Carrière d'argile Terreal de Cahaignes

**DEMANDE D'AUTORISATION ENVIRONNEMENTALE UNIQUE
(I.C.P.E - Rubriques n°2510-1 et 2517-2)**

**PRESENTATION DU PROJET ALTERNATIF
AVANTAGES ET INCONVENIENTS**

Commune de Vexin-sur-Epte (27)

Figure 1 : Présentation du périmètre sollicité alternatif

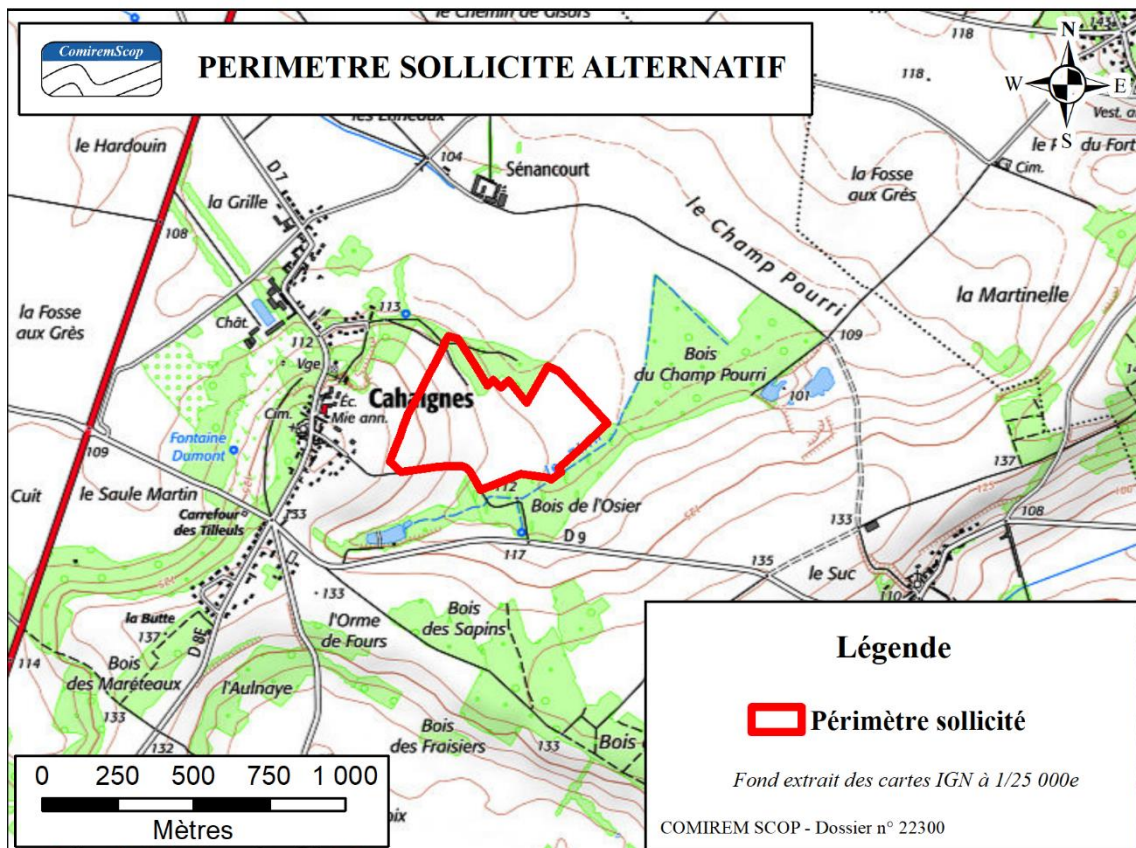
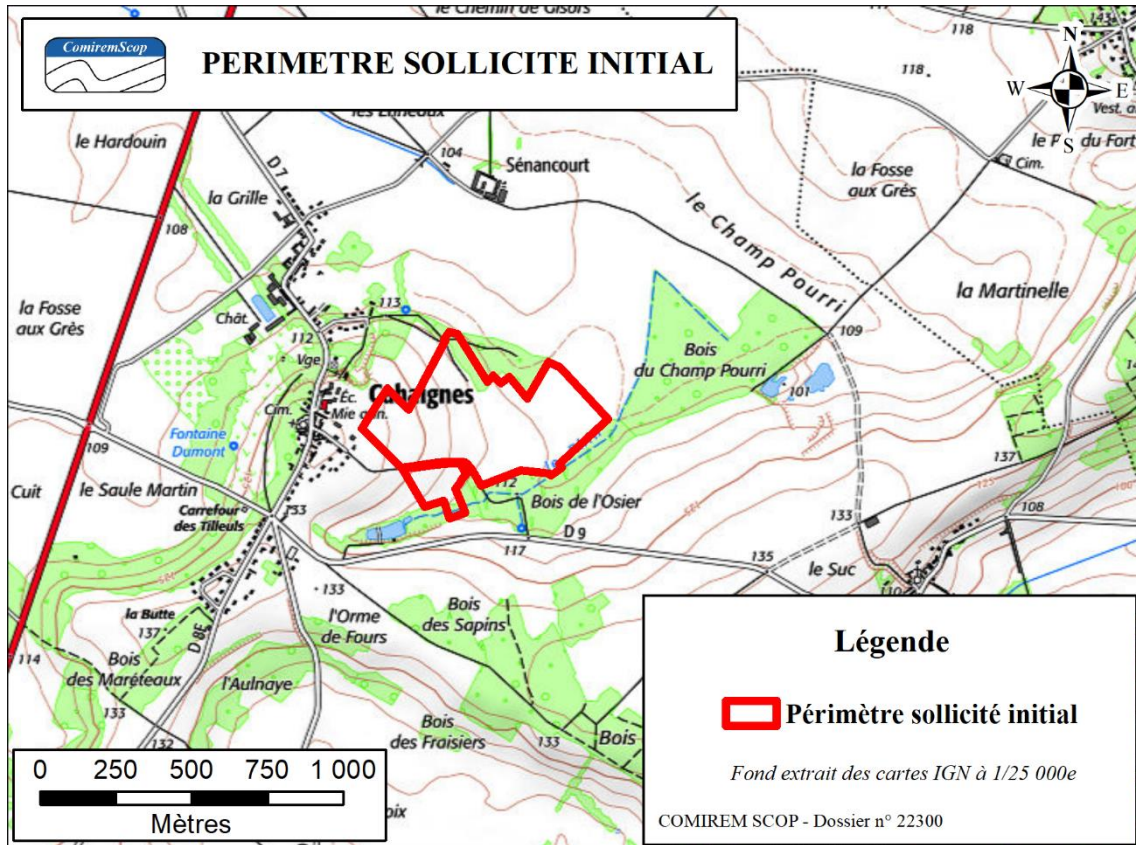
Le projet alternatif proposé par TERREAL entraîne une diminution de la surface exploitée et de la surface sollicitée.

Ainsi, la surface sollicitée est modifiée. Cette modification est liée :

- Au recul de l'exploitation par rapport aux habitations les plus proches,
- A la modification de l'emplacement de la plateforme de stockage des matériaux utiles et de l'accès à la carrière,
- A la modification des plans de phasage d'exploitation et de la durée d'autorisation demandée,
- Au repositionnement des merlons paysagers à environ 120 m de l'habitation la plus proche.

Les figures suivantes présentent le périmètre alternatif sollicité par rapport au périmètre initial sur fonds IGN et cadastral.

Le projet alternatif fait passer cette **surface sollicitée** à environ **19,7 ha** dont une **surface d'extraction d'environ 10,9 ha**.

Figure 3 : Modification de la surface d'extraction

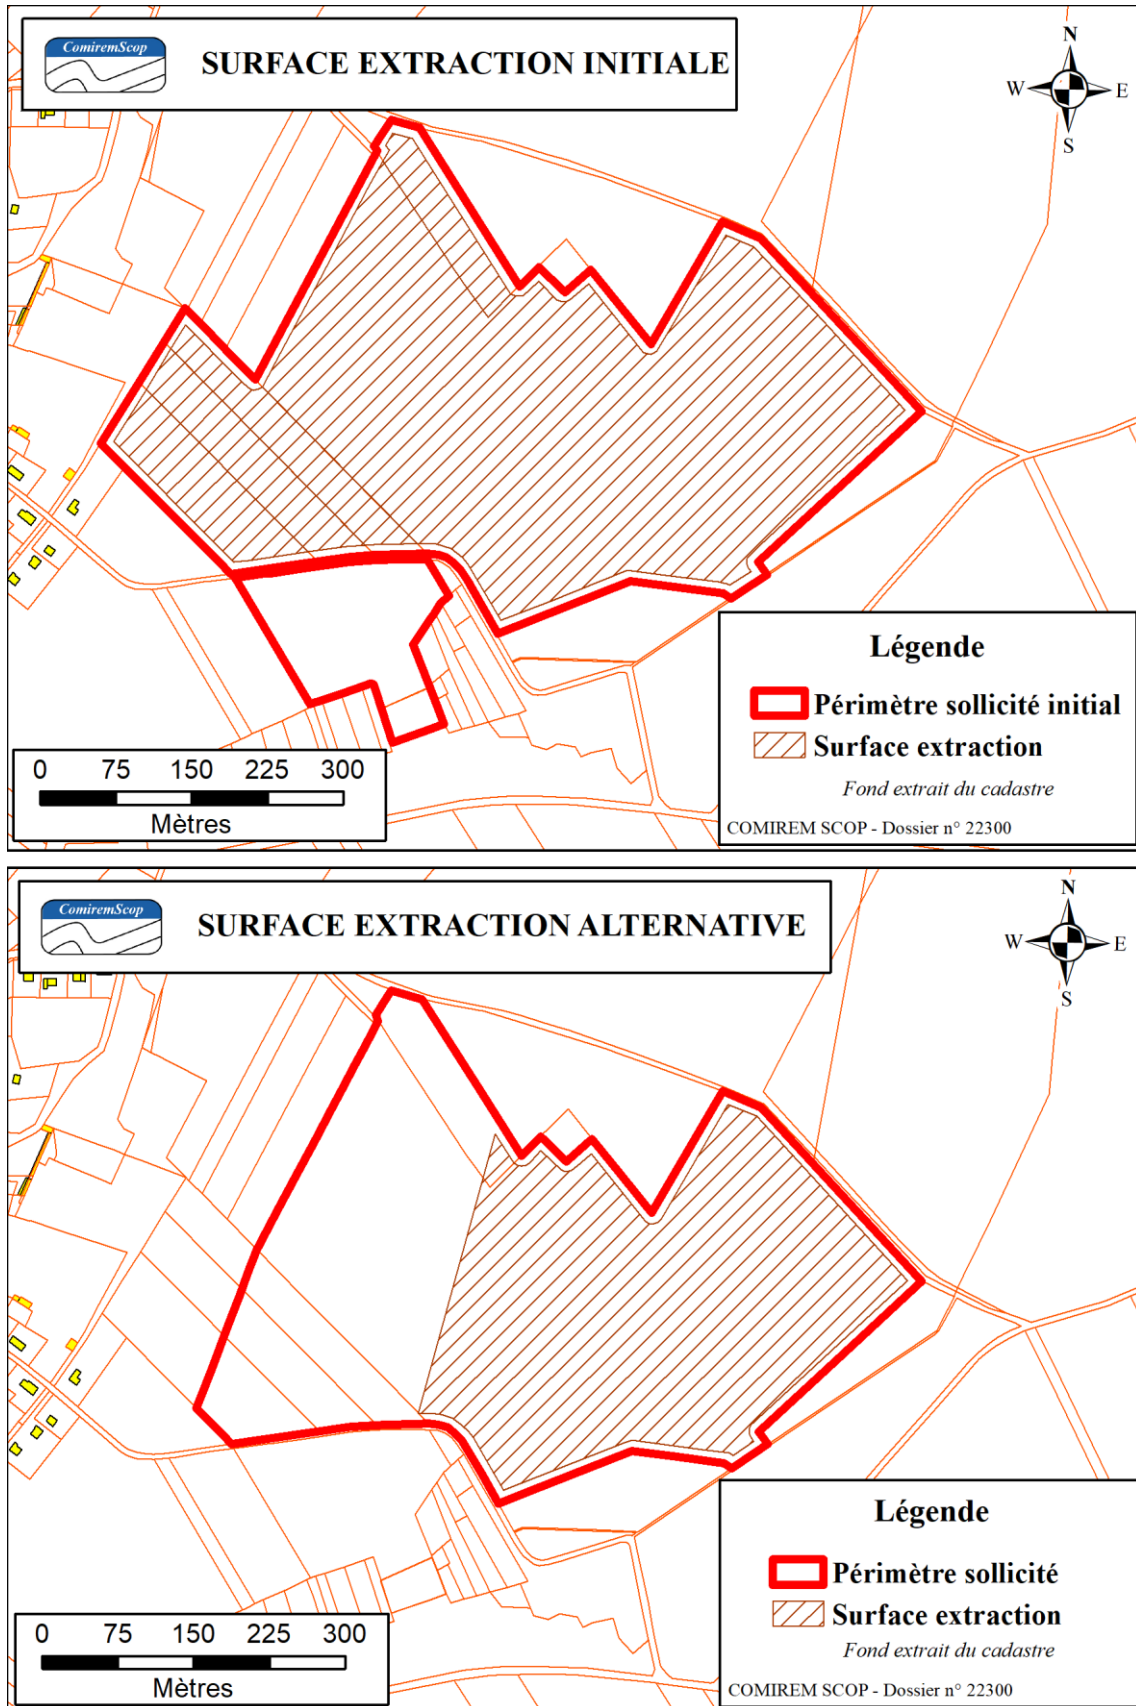
La durée demandée initialement était de 30 ans.

La durée alternative demandée est de 20 ans comprenant 3 périodes quinquennales d'exploitation de 5 ans, les 5 dernières années étant dédiées au remblaiement et au réaménagement.

La figure page suivante présente la surface d'extraction initialement prévue ainsi que la surface alternative proposée.

La réduction de la durée d'autorisation d'exploitation demandée de 30 à 20 ans, dont 15 ans d'extraction, entraîne une diminution importante de la surface qui fera l'objet d'extraction, celle-ci passant d'environ 19 ha à environ 10,9 ha.

Figure 4 : Plan de phasage alternatif, période quinquennale 1

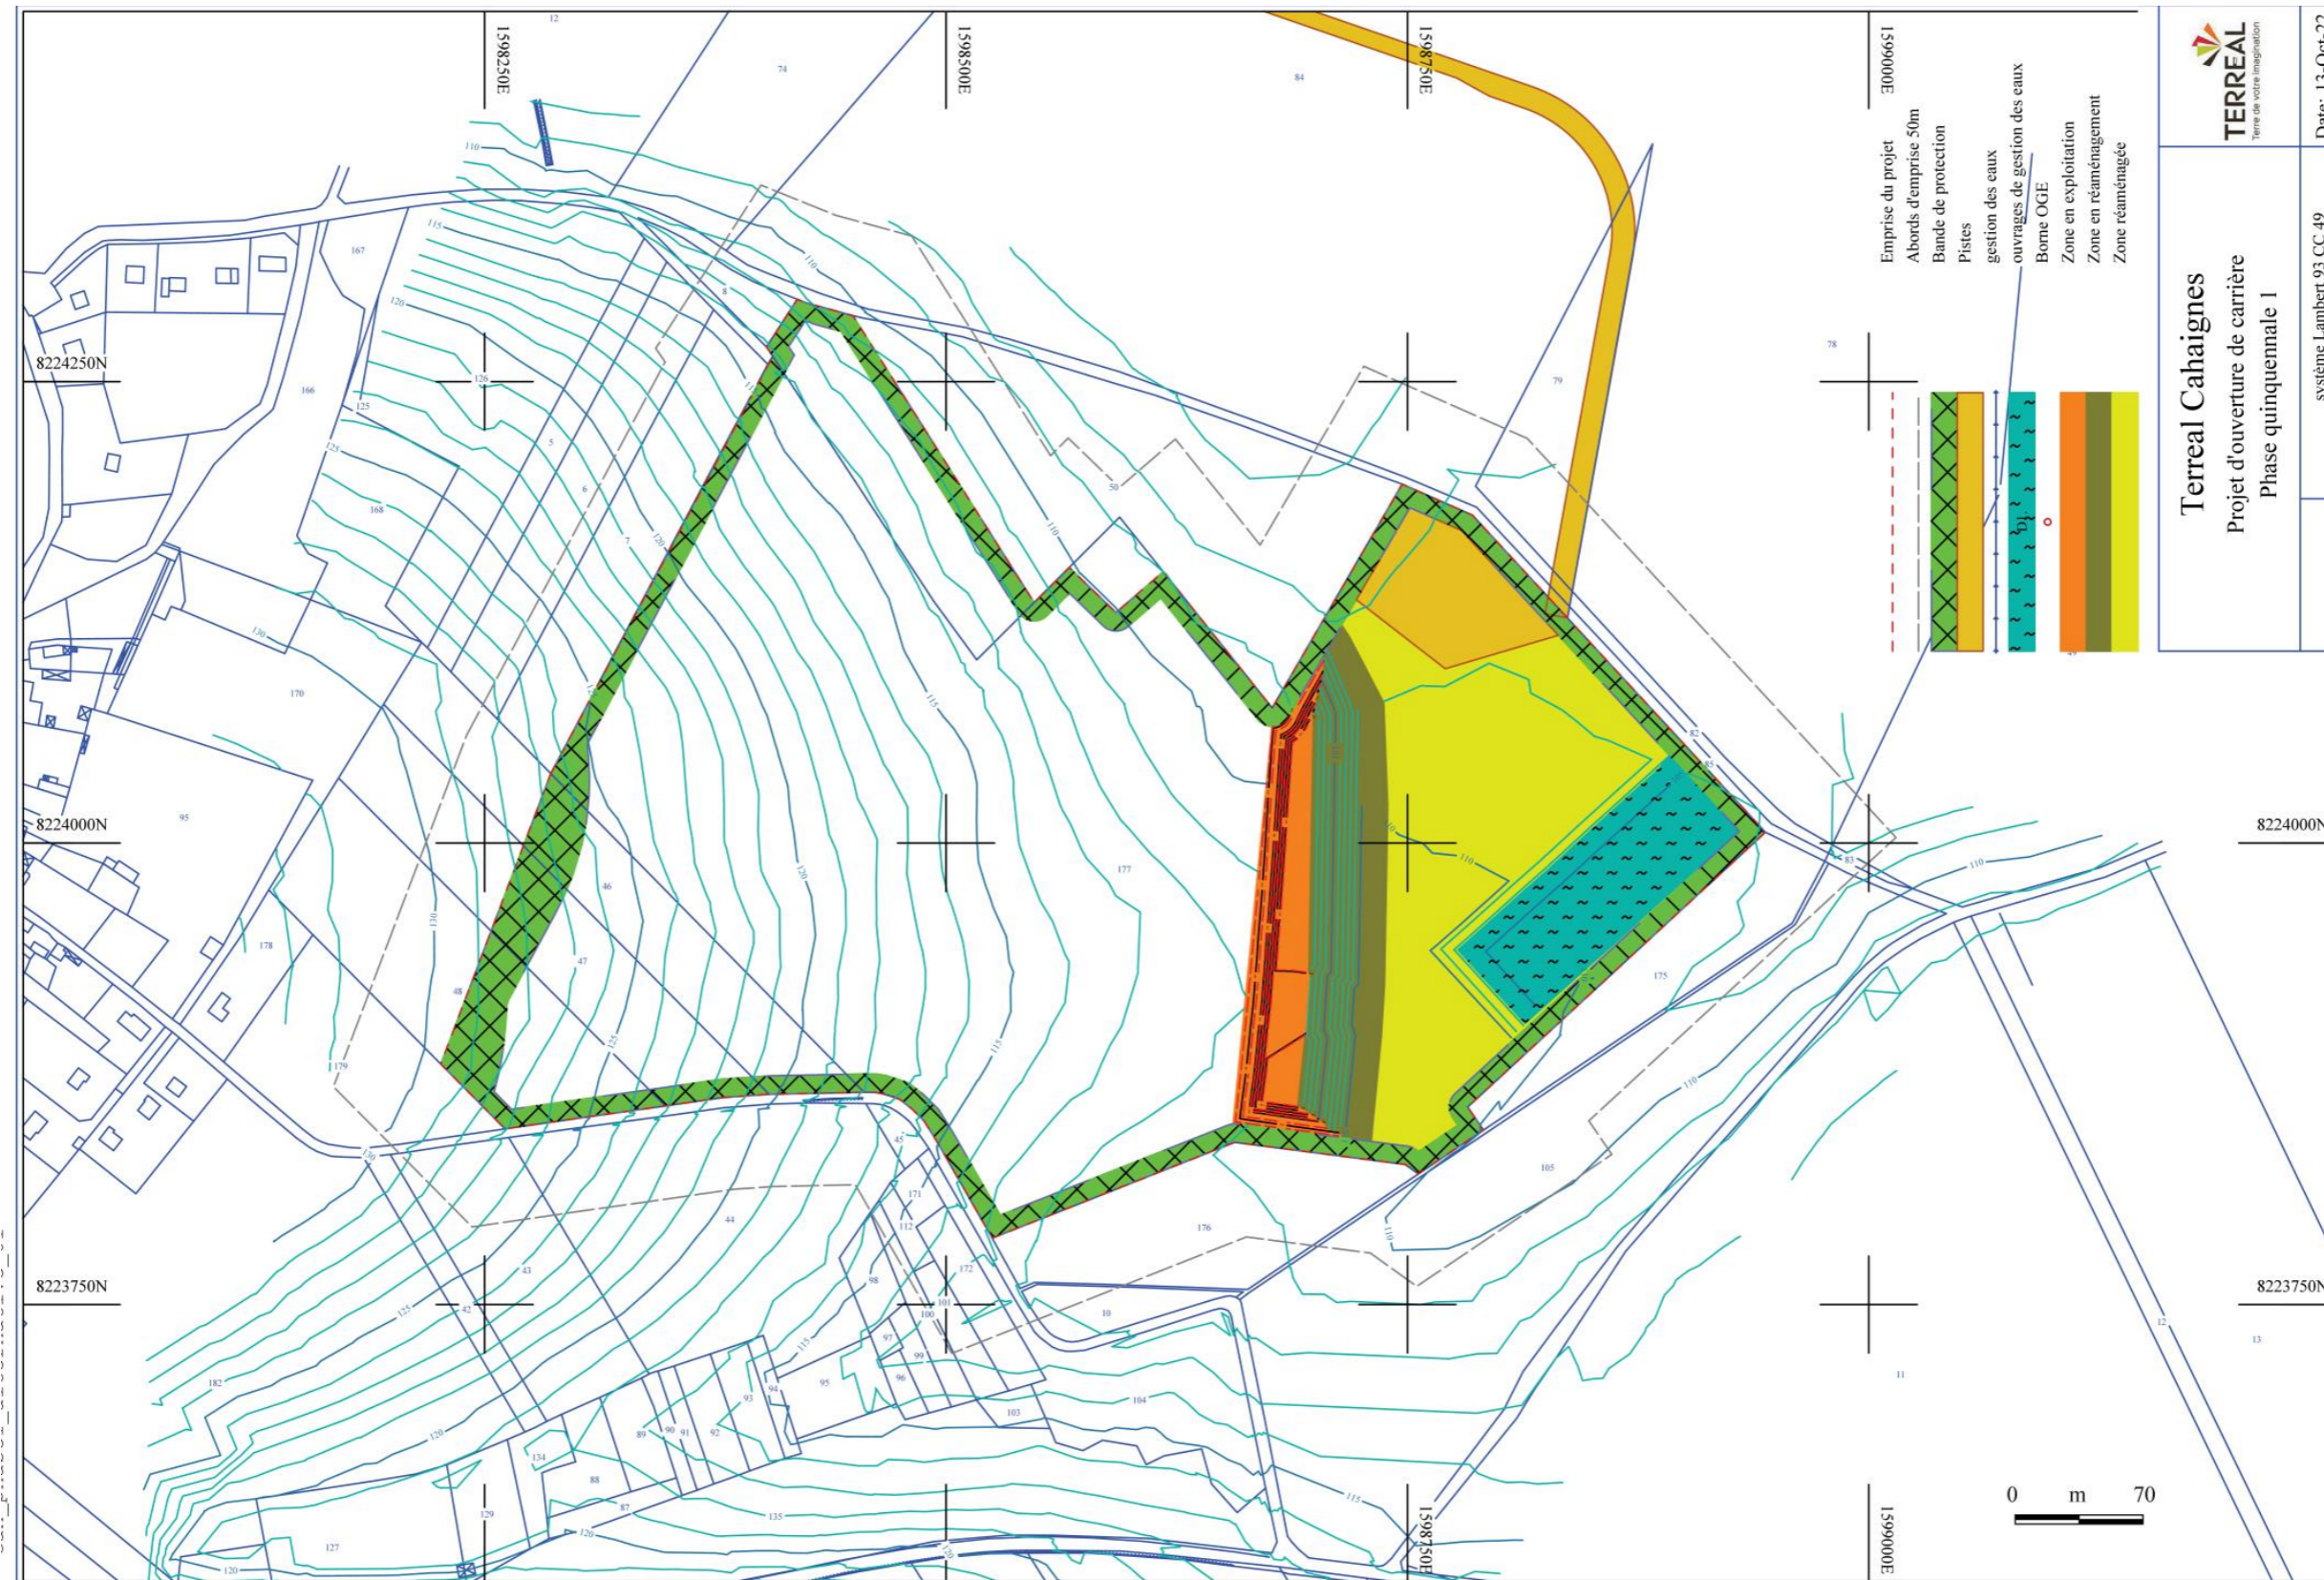
Les figures suivantes présentent les nouveaux plans de phasages établis pour 3 périodes quinquennales de 5 ans. La quatrième période quinquennale sera dédiée au réaménagement.
